NOTICE TECHNIQUE

OBJET: Remplacement des rondelles Exotec

BT1380108 (tailles SM-ML-XLXXL) BT1380110
(tailles SM-ML-XLXXL)

Rondelle inox

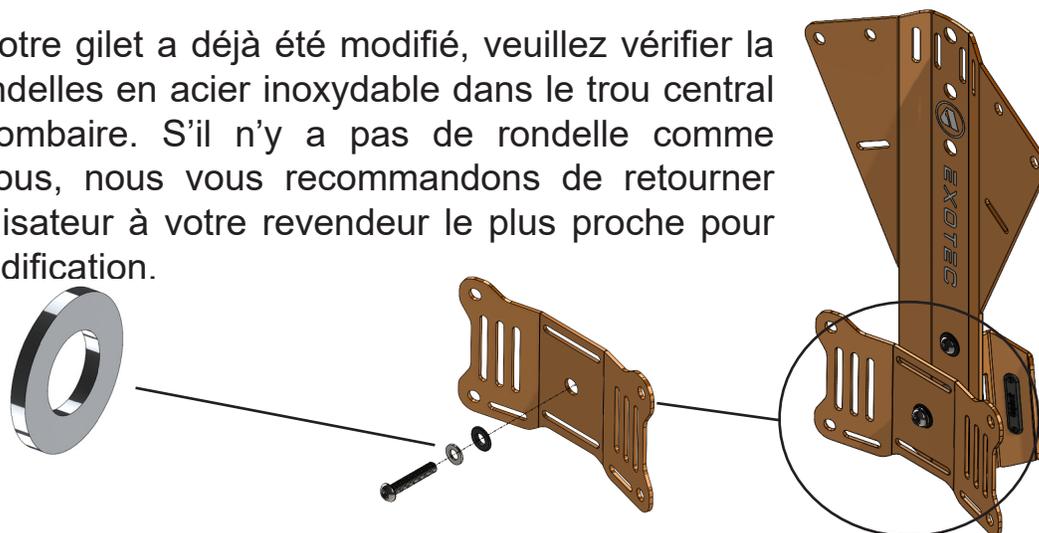
Apeks a identifié un problème concernant le « boulon de la plaque lombaire », qui peut passer à travers la plaque dorsale du gilet Apeks Exotec.

Un kit de modification a été créé pour améliorer la conception du gilet et le rendre plus robuste en ajoutant deux rondelles en acier inoxydable.

Pour savoir si votre gilet a déjà été modifié, veuillez vérifier la présence de rondelles en acier inoxydable dans le trou central de la plaque lombaire. S'il n'y a pas de rondelle comme indiqué ci-dessous, nous vous recommandons de retourner votre gilet stabilisateur à votre revendeur le plus proche pour qu'il fasse la modification.

Cependant, nous vous recommandons de retourner votre gilet à votre revendeur le plus proche, qui se fera un plaisir de faire la modification gratuitement.
